Besprechungsprotokoll Nr. 5

Projektnummer: 160034
Bauvorhaben: 1. Neubau Dorfgemeinschaftshaus in Ziesendorf
2. Neuordnung von Bushaltestellen in Ziesendorf
3. Herstellung eines öffentlichen Regenentwässerungssystems
Ort: Büro aib Bauplanung Nord GmbH
Datum: 24.09.2018 8.00 Uhr
Teilnehmer: Frau Schullig Untere Wasserbehörde (UWB) LK ROS
Herr Witt Bürgermeister Gemeinde Ziesendorf
Herr Barz Verbandsingenieur WBV "Warnow-Beke"
Herr Dollas Amt Warnow West
Herr Dr.Paech aib Bauplanung Nord GmbH

Suchen von möglichen Einleitpunkten in das Gewässer des Wasser- und Bodenverband "Warnow-Beke" und daraus resultierende Auflagen bzw. Forderungen der UWB.

Kartenauszug mit Gewässernetz

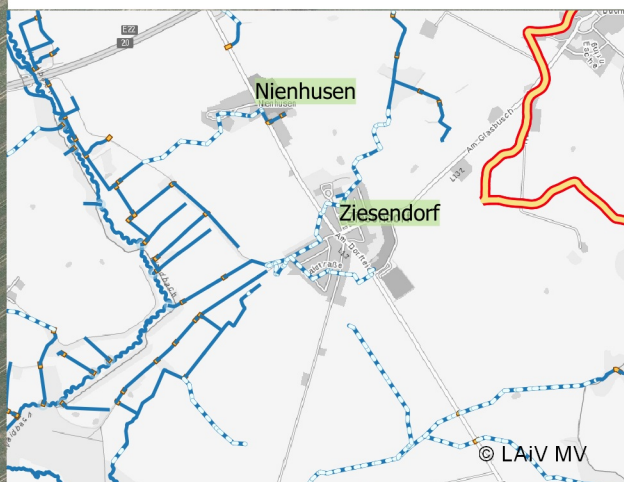
5. Mit Dorfgemeinschaftshaus und möglichem Knotenpunktausbau muss die Regenentwässerung in Ziesendorf neu geordnet werden.
6. Die Untere Wasserbehörde und der WBV stellen klar, dass die mögliche Regenwasserableitung aus der Ortslage Ziesendorf nur in das verrohrte Gewässer DN 800 im Kiesweg erfolgen kann. Eine Einleitgenehmigung wird in Aussicht gestellt.

7. Derzeit liegen keine Erkenntnisse zur Hydraulik des Gewässers bis zu dem potentiellen Einleitpunkt bei der UWB bzw. beim WBV vor.
8. Die Untere Wasserbehörde fordert als Voraussetzung für eine mögliche Einleitgenehmigung die Erarbeitung einer Gesamthydraulik.

möglicher Einleit-
punkt in Rohrleitung
DN 800

aib Anmerkungen nach
Beratung am 24.09.2018
